Zuckerode, Ambu

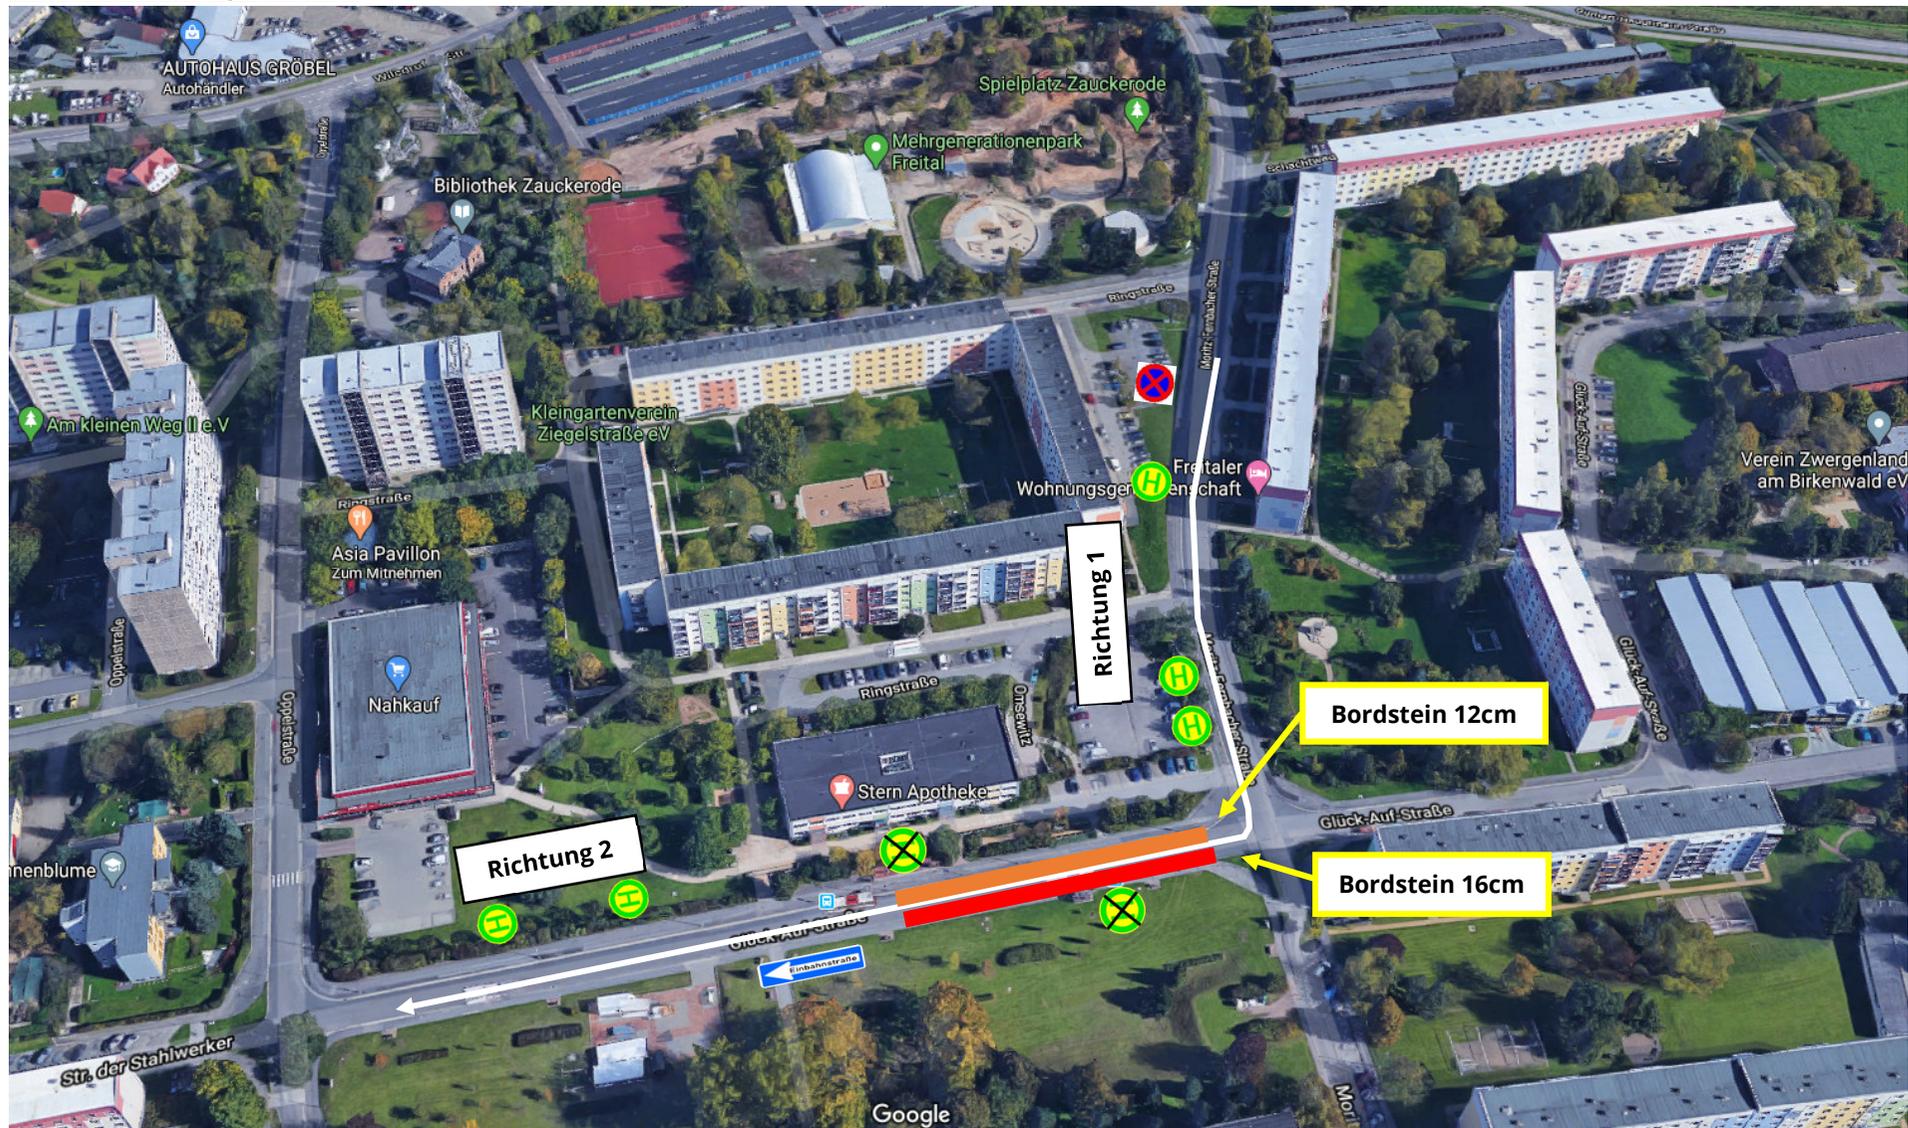
- Die Bordsteinkanten (12cm / 16cm) müssen entfernt werden.
- Hast. Richtung 1: 1x Doppelhaltestelle + 1x Haltestelle
